Mission régionale d'autorité environnementale
PAYS DE LA LOIRE

**Avis délibéré
sur la révision allégée
du plan local d'urbanisme intercommunal
valant programme local de l'habitat (PLUiH)
de la communauté de communes du Pays Sabolien (72)**

N° PDL 020724 / APP

Zones humides identifiées – source dossier

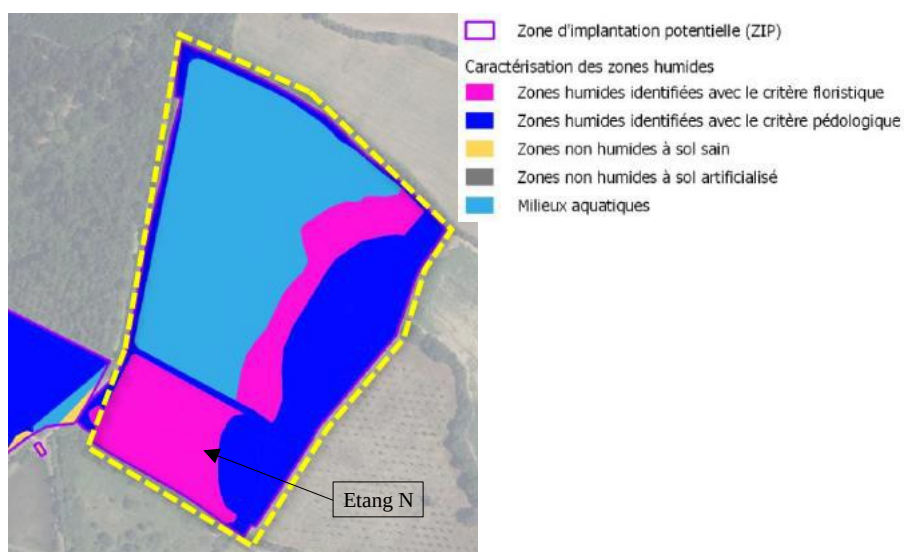
La MRAe souligne le risque de confusion généré par la dénomination des étangs (A et N) sachant que l'objet de la révision allégée est de changer le zonage du secteur de N en A.

Le dossier relativise l'intérêt de la zone humide floristique de l'étang N (au sud) dans la mesure où la flore caractéristique de zone humide a pu s'exprimer en raison de l'endommagement de la digue séparant les deux étangs, ce qui a généré une variation importante du niveau d'eau. La remise en état de la digue conduira cette partie du site à retrouver son statut de « masse d'eau libre », conforme à sa vocation initiale, sans néanmoins que le dossier précise si cette remise en état est liée directement au projet agrivoltaïque ou à l'activité aquacole.

La MRAe recommande de préciser les motivations de la remise en état de la digue de séparation entre les deux étangs conduisant à négliger l'intérêt des zones humides identifiées sur le critère floristique au droit de l'étang N.
